建筑施工安全监督限期整改通知书

迁建[安]限改字第 202019 号

建筑施工安全监督整改回复单

工程名称：迁安丽都景苑四期

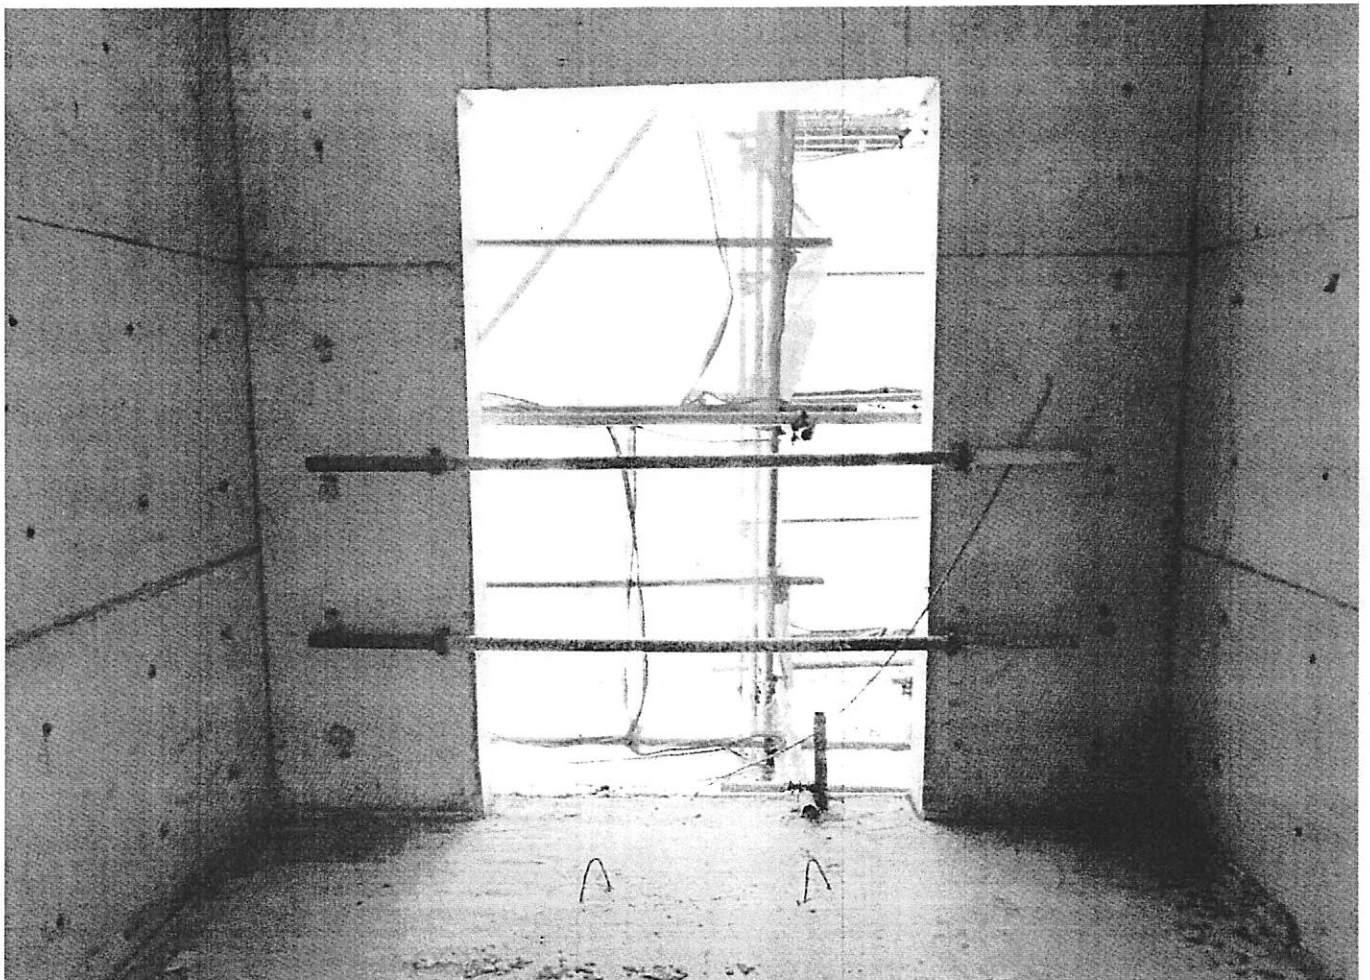
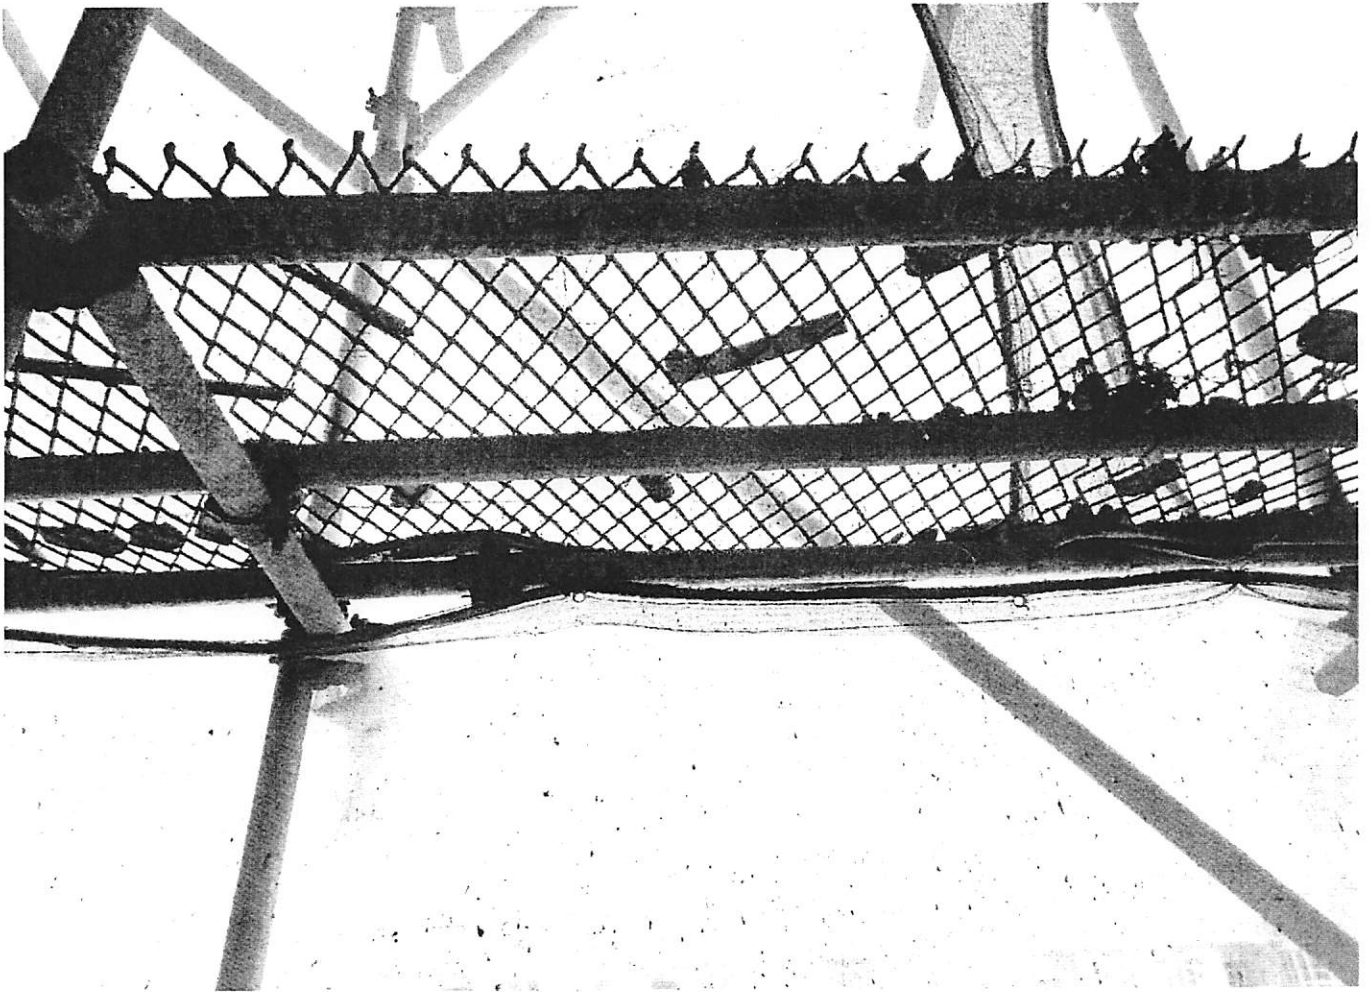
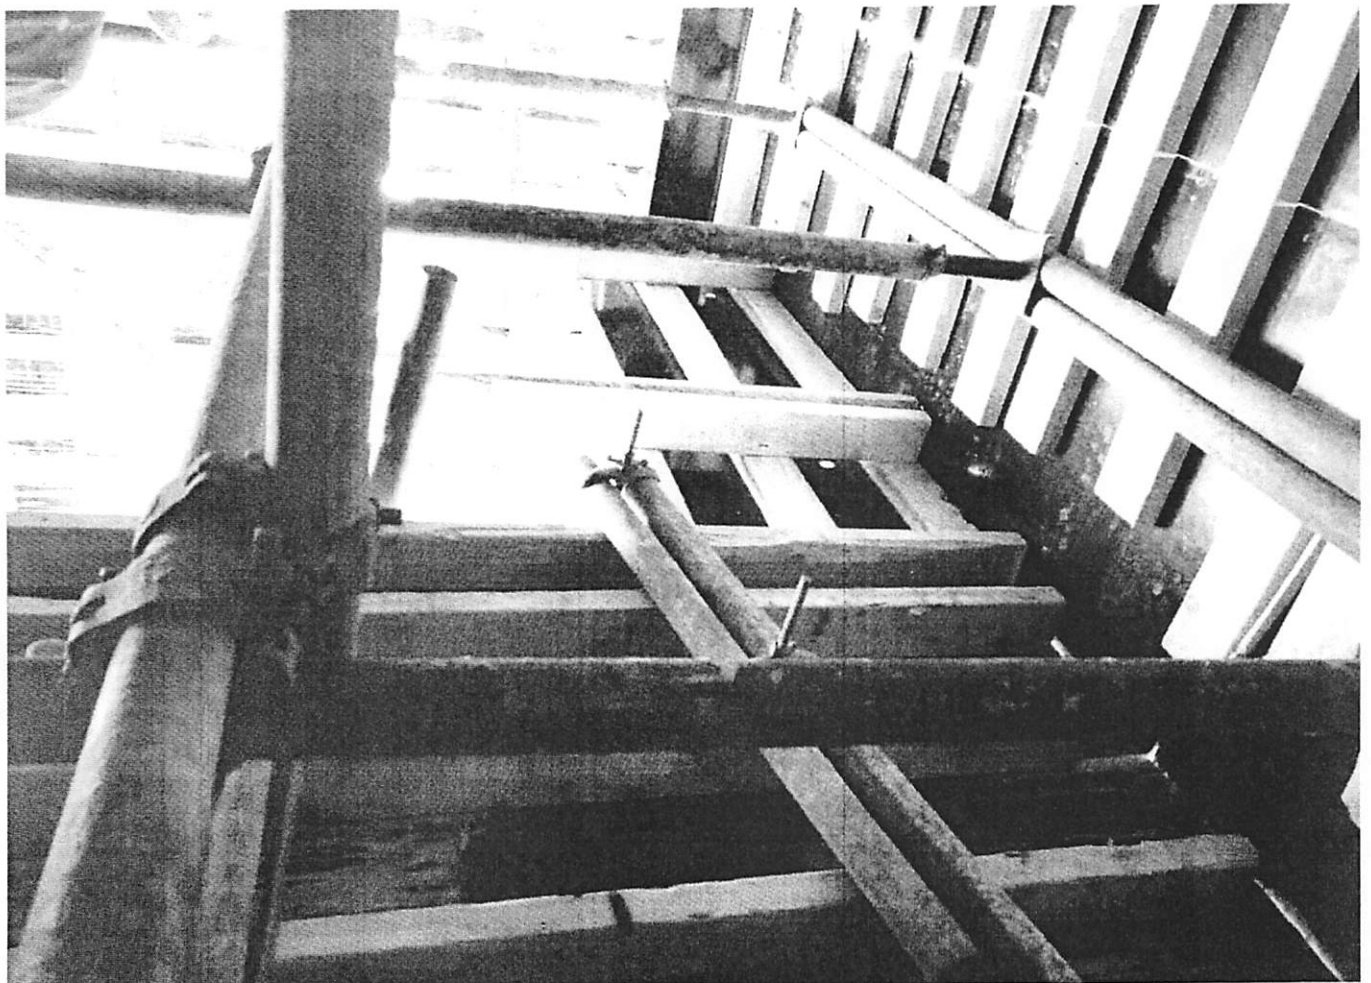
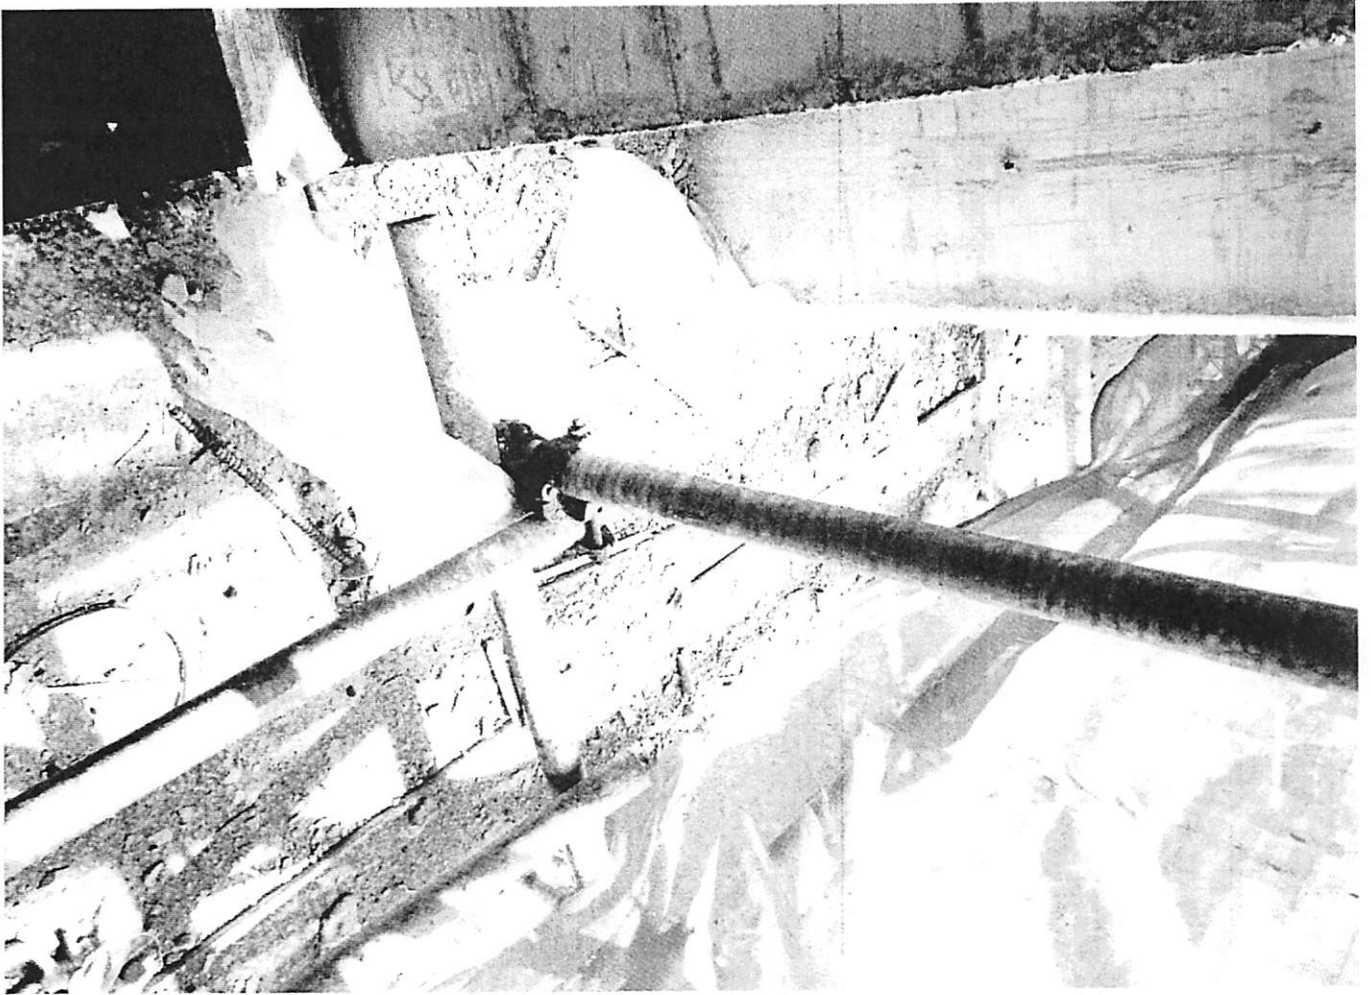
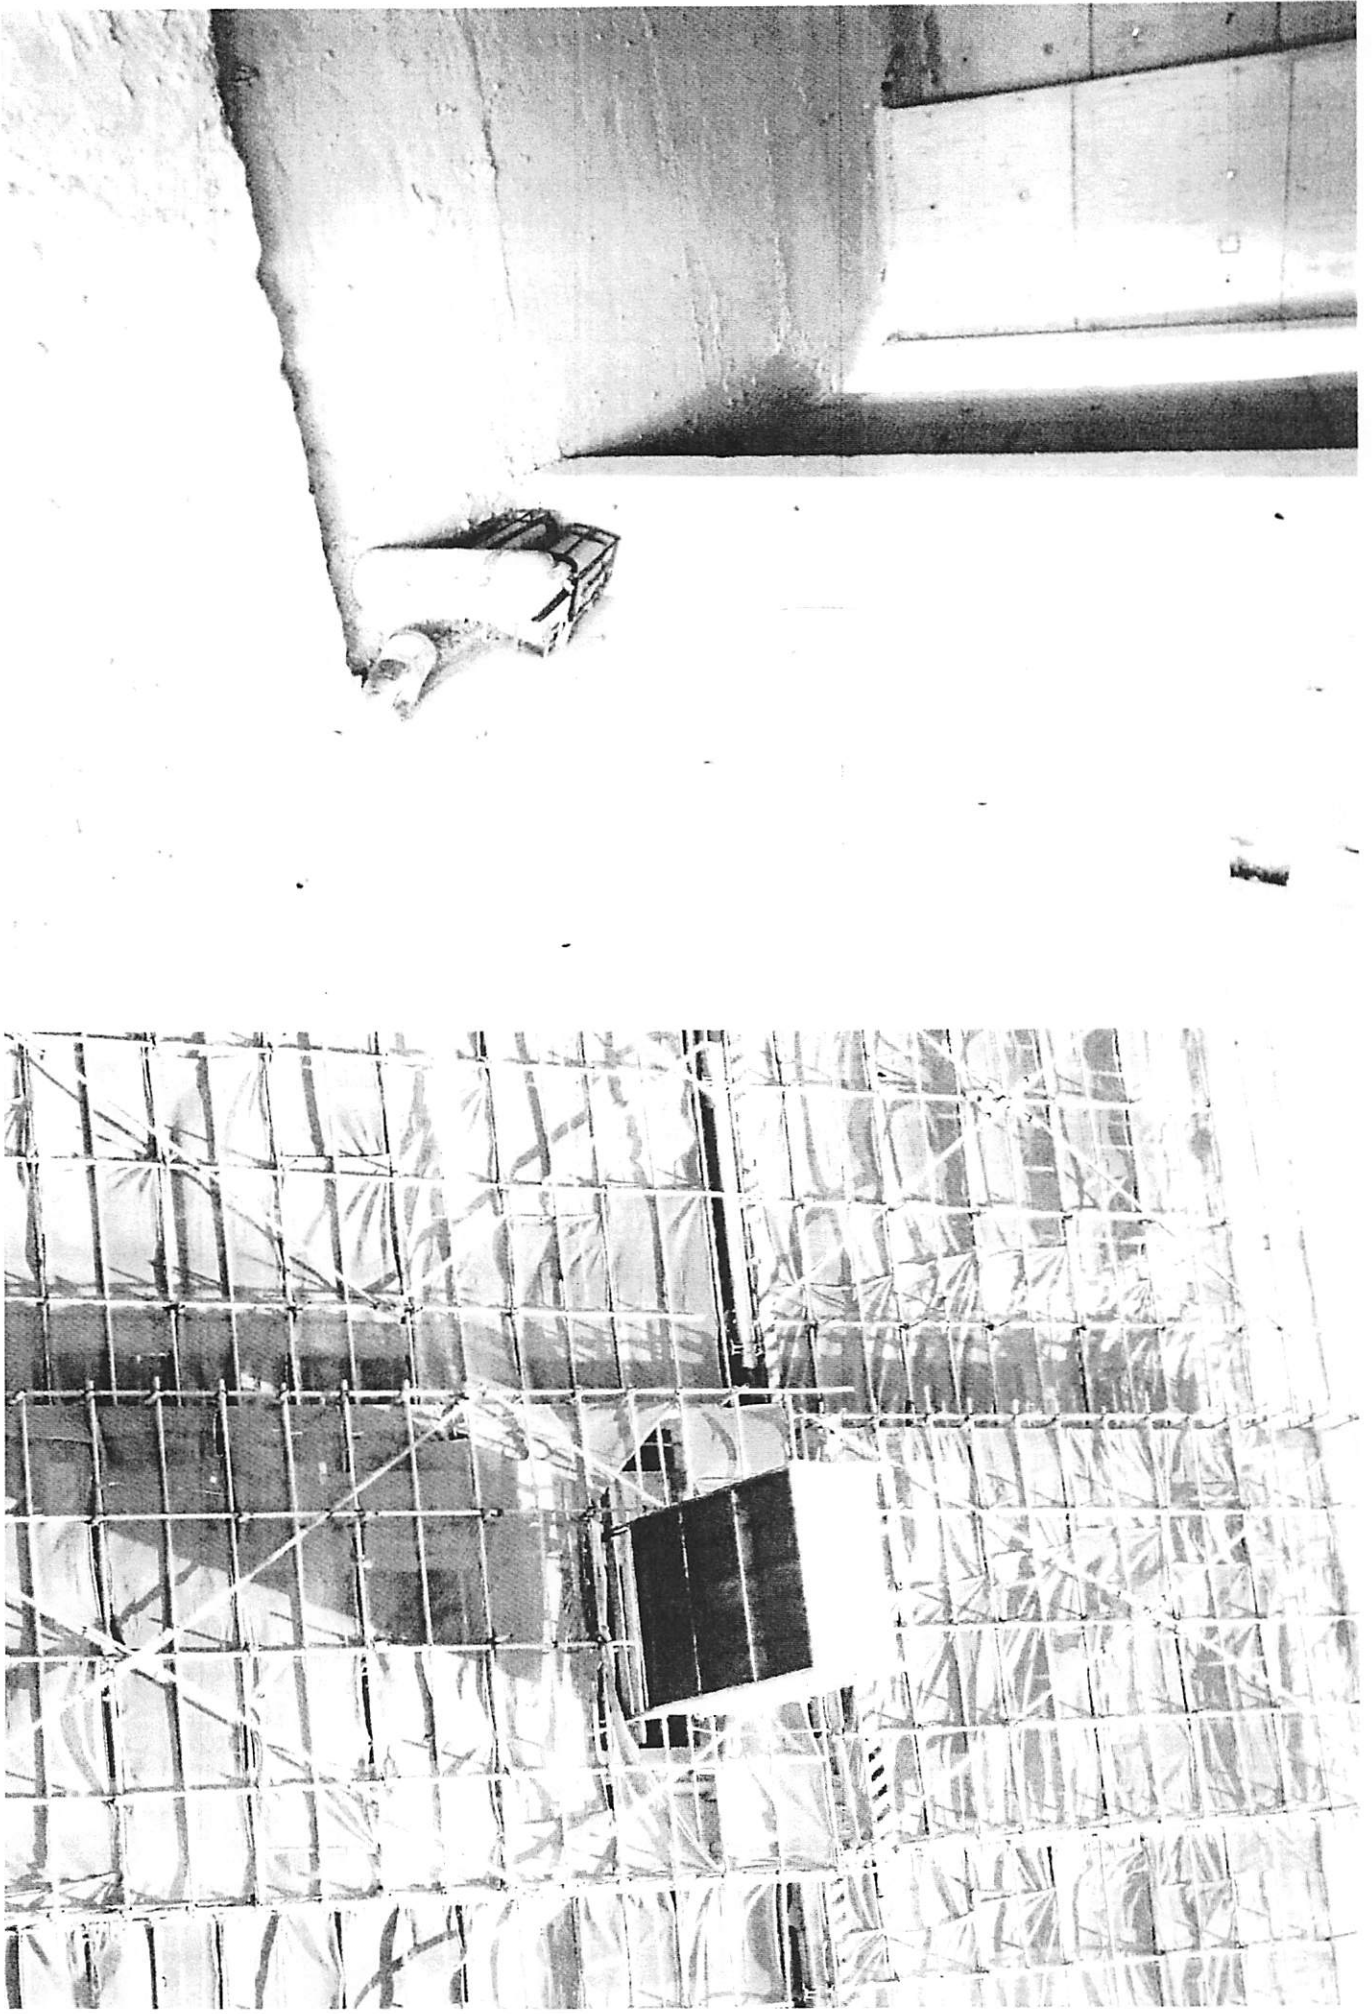
存在的问题	违反法律法规、规范标准、规范性文件名称条款
2#楼 1. 7层卸料平台兼外面抗限载标识牌,未满铺脚手板. 2. 悬挑脚手架钢梁未用钢丝绳吊钩,首层兜网部分破损 3. 10层模板支撑体系部分扫地杆缺失	“内业”期间内,安全监督

- 1、2#楼7层卸料平台已正确挂限载标识牌并按要求满铺脚手板。
- 2、2#楼悬挑脚手架钢梁已使用钢丝绳卸载，首层破损兜网已更换。
- 3、2#楼10层模板支撑体系扫地杆缺失部分已增加。
